Projekt „Budowa przedszkola i sali gimnastycznej w systemie budownictwa o znacznie podwyższonych parametrach energetycznych” współfinansowany ze środków RPO WŁ 2014-2020.

dot. postępowania o udzielenie zamówienia publicznego na roboty budowlane - „Budowa przedszkola i sali gimnastycznej w systemie budownictwa o znacznie podwyższonych parametrach energetycznych”; Znak sprawy: 271.2.2017

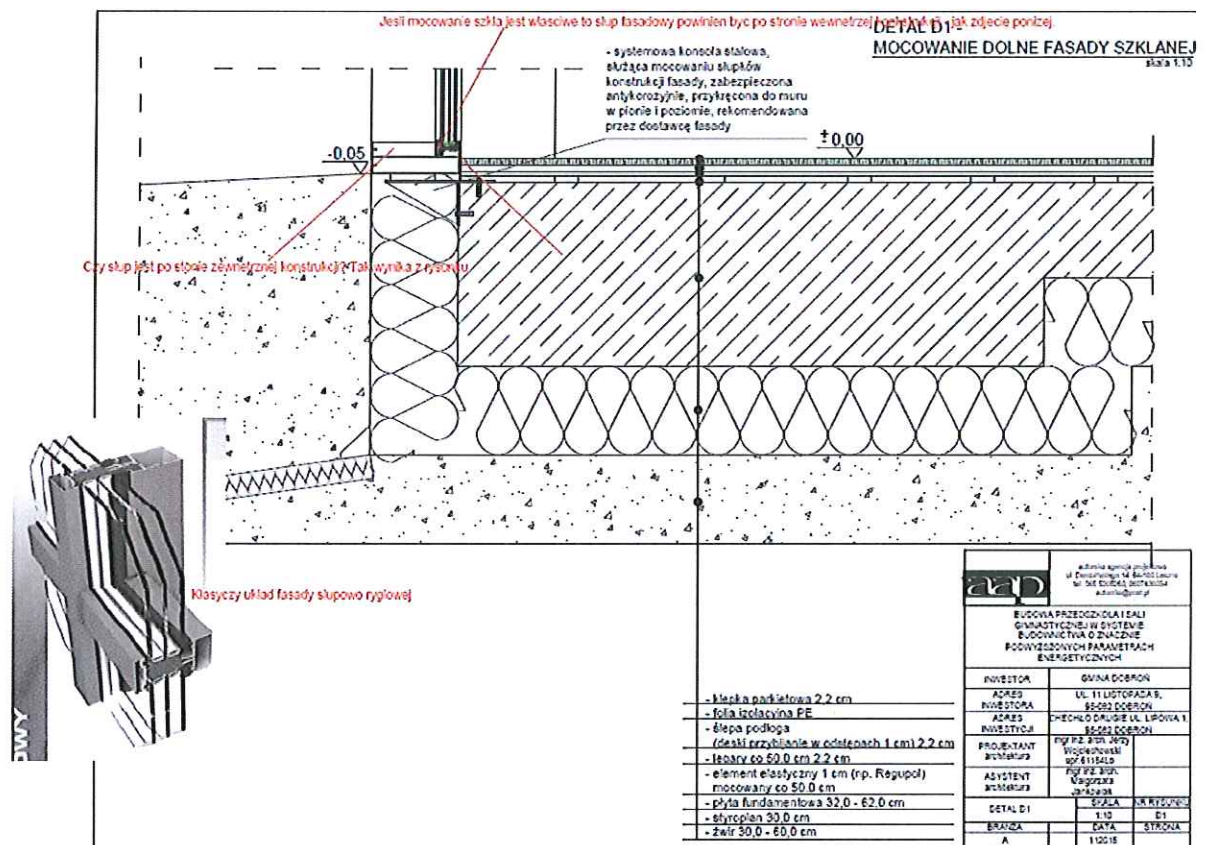
2. Pytanie do projektanta: czy dla fasady szklanej sali sportowej o wysokości 7700 przewidziano podparcie pośrednie jeśli nie, to zadając maksymalny wymiar słupa fasadowego o wymiarach 50x180 proszę podać system i moment bezwładności (sztywność) dla przyjętego słupa?

Odpowiedź Zamawiającego: Słupy pośrednie dla fasady nie były projektowane. Słupy główne w osiach 2-6/H są zwymiarowane na przeniesienie obciążenia z całej powierzchni montowanej między nimi fasady..

Gdyby wykonawca chciał zaprojektować taką konstrukcję wsporczą, jest to możliwe, obciążenia podano w opisie technicznym w punkcie 3/3.1.
